**INFORME N° 182-2021-SENACE-PE/DEAR**

- MAURA ANGELICA JURADO ZEVALLOS**  
Especialista Ambiental en Ciencias Biológicas
- ASUNTO** : Informe Final del "Segundo Informe Técnico Sustentatorio del Estudio de Impacto Ambiental de la Unidad Minera "Acumulación Yauricocha", presentado por Sociedad Minera Corona S.A.

- REFERENCIA** : M-ITS-00001-2021 (04.01.2021)
- FECHA** : Miraflores, 12 de marzo de 2021

**Figura Nº 2.** Vista de planta del área de reubicación del tanque de combustible

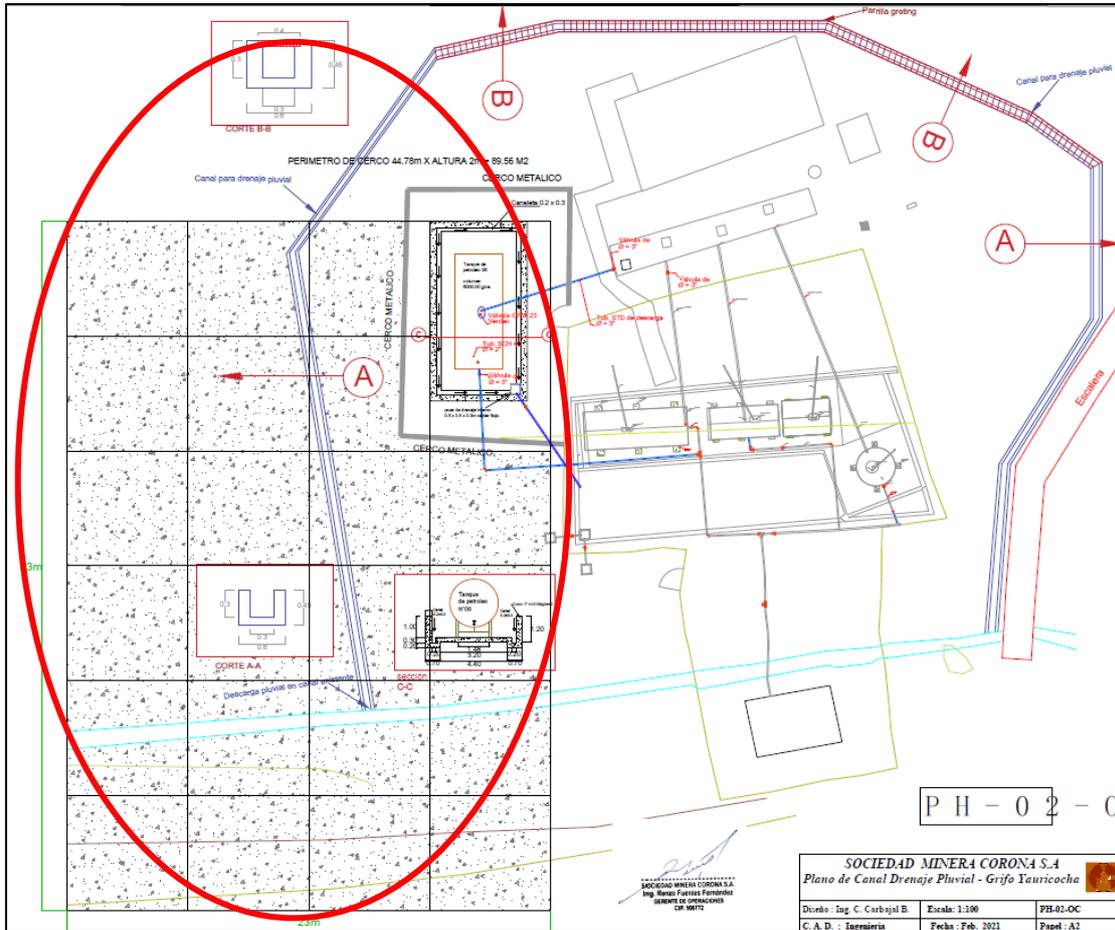
Para permitir un suministro más rápido y eficiente para que no se paralice el abastecimiento de combustible tanto en interior mina como en superficie.

**Figura N° 3.** Vista de planta de los grupos electrógenos y área de transformador.

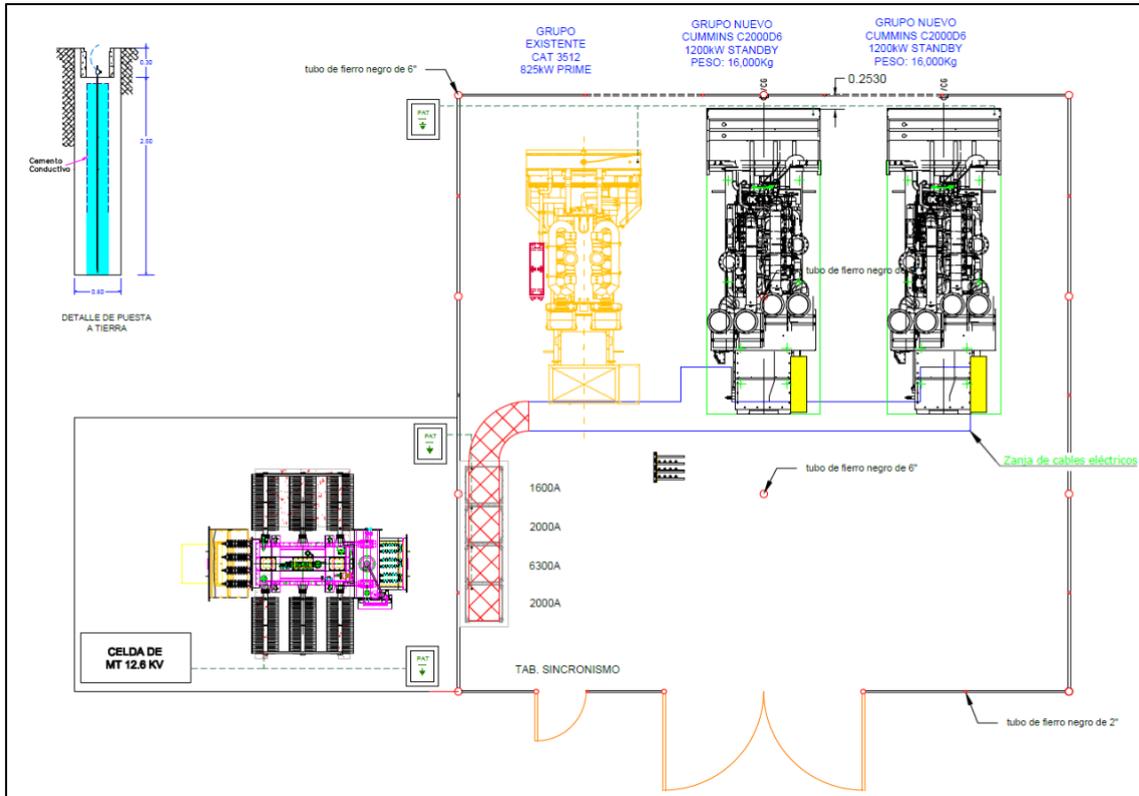
El Titular propone instalar 02 grupos electrógenos de 1200 kW nominales de potencia, adicionales, en paralelo y en sincronismo con el grupo electrógeno existente de 895 kW, para alcanzar una potencia total de 3 295 kW.

Los grupos electrógenos a instalar se ubicarán en la sala actual de grupo electrógenos, frente de la casa de compresoras, SSEE N° 1. Este ambiente cuenta con una plataforma que cubre un área de 12,26 m x 12,08 m (área total 148,10 m<sup>2</sup>), con loza de concreto de 0,20 m de espesor; las paredes de la instalación cuentan con cobertura lateral de calaminas de 2,40 m x 1,10 m, mientras que el techo se encuentra soportado por tijerales de madera de pino y conformado por calaminas de 1,83 m x 0,83 m. Asimismo, para la instalación de los generadores eléctricos, se implementarán dados de concreto de 0,50 m x 0,60 m. Adicionalmente, se dispondrá de una trampa para aceites y grasas que se construirá en un área externa a la sala de grupos electrógenos, con una capacidad de 2 m<sup>3</sup> aproximadamente. De igual modo, se ha considerado un tanque de suministro de combustible cuya capacidad es de 1 200 galones, el cual se encuentra dentro de una zona estanca de 5 m<sup>3</sup> de capacidad.

Para interconectar la energía a generarse por los grupos electrógenos a la subestación eléctrica N° 1 (existente), desde donde se permitirá alimentar a los circuitos de mina, planta y campamentos de contingencia, se requerirá de la instalación de un transformador trifásico de 4MVA, con relación de transformación de 0,46/12,6 kV y un interruptor de potencia de 1 250 A, que será instalado en una subestación eléctrica ubicada al costado de la sala de grupos electrógenos que ocuparán un área aproximadamente<sup>12</sup> 44 m<sup>2</sup>.

Asimismo, se utilizarán cables de media tensión (12.6 kV) 3-1x 120mm<sup>2</sup> instalados en tuberías en zanja para llevar la energía eléctrica desde la salida del transformador de 4 MVA hasta la celda de media tensión y desde la salida de la celda de media tensión ubicada al costado del transformador, hasta los dispositivos de maniobra 8012 y 8013 ubicados en la Subestación N°1 (existente).
